PROJET DE RÈGLEMENT P-08-003

**PROJET DE DÉVELOPPEMENT DU
1800, BOULEVARD RENÉ-LÉVESQUE OUEST**

RAPPORT DE CONSULTATION PUBLIQUE

LE 1^{ER} MAI 2008

Figure 2 : Plan d'implantation du projet de développement du 1800, boulevard René-Lévesque Ouest, au niveau du rez-de-chaussée (adaptée du document intitulé Le 1800 boulevard René-Lévesque Ouest, doc. 3.1, p. 15).

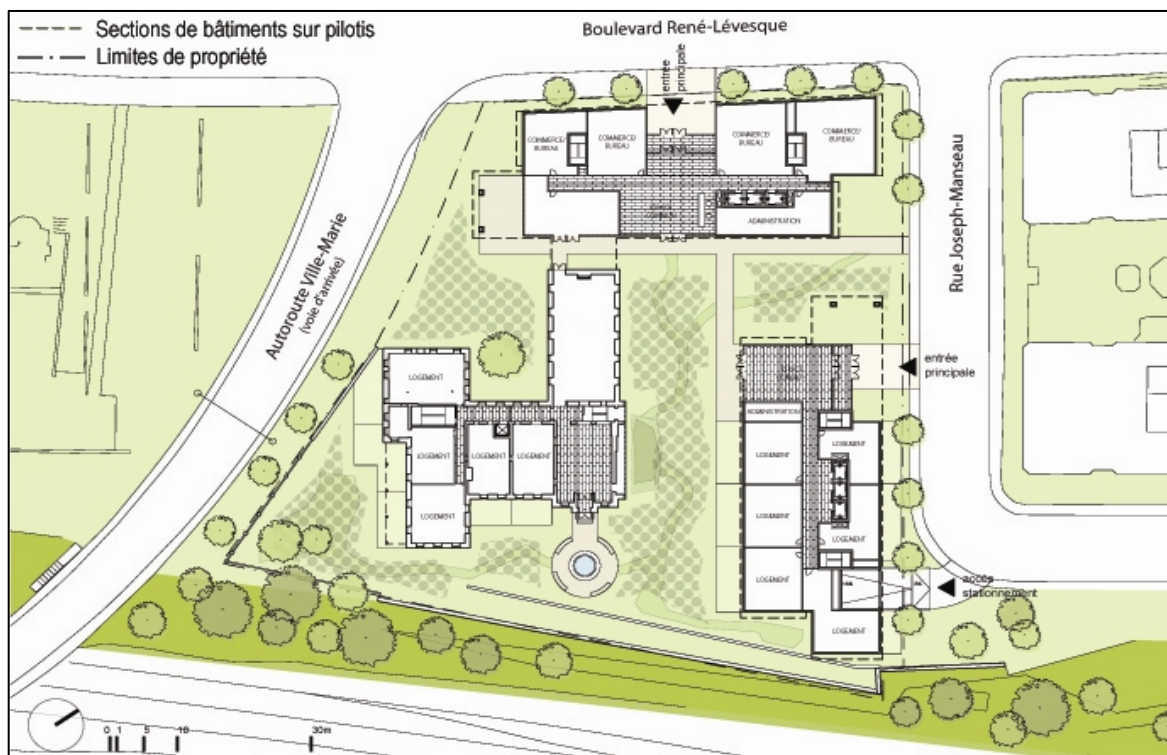
- ***La commission recommande que le projet de règlement et son annexe B soient modifiés afin que l'emplacement de la tour A ne s'étende pas vers l'ouest, au-delà du mur de la façade ouest de la chapelle.***
- ***La commission suggère au promoteur d'éliminer toute construction sur pilotis de la tour A et de déplacer le volume qui les surplombe à son extrémité est, de façon à maximiser la vue sur le bâtiment historique.***

¹⁵ Le tracé des sections des tours érigées sur pilotis est illustré sur la figure 2 par une ligne pointillée.
